## 蓝田县畜禽粪污资源化利用整县推进项目（2025 年）施工

### 图纸问题答疑

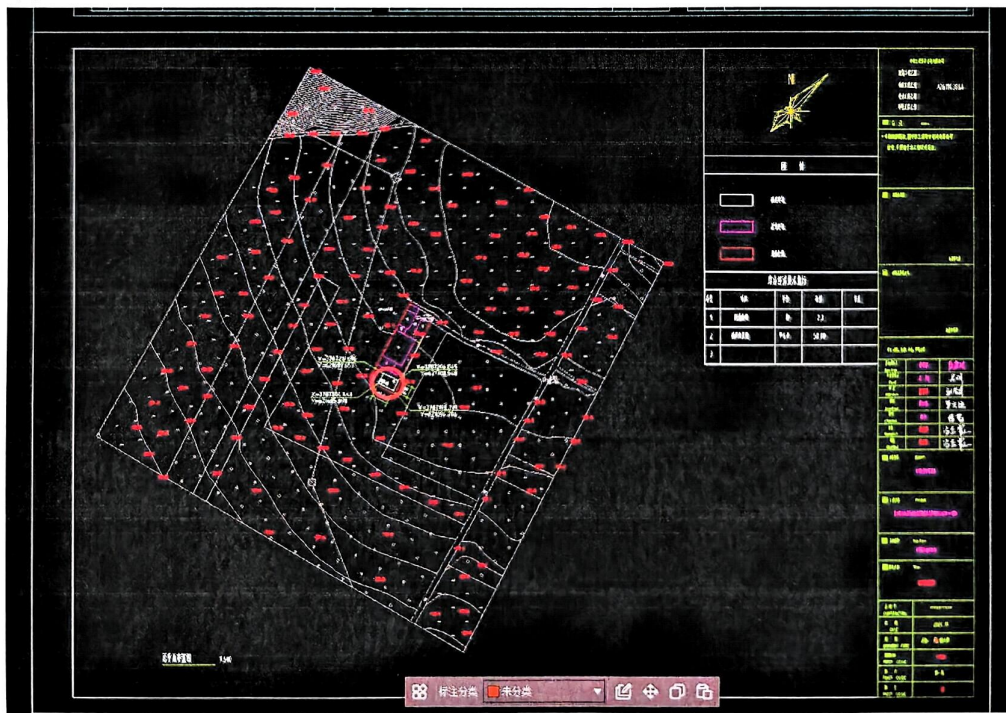
2. 新建堆粪棚在平面图上未见具体位置？请设计明确新建堆粪棚在总平面图中的位置。

答：腾飞

黑沟村

乐鑫

锦悦荟
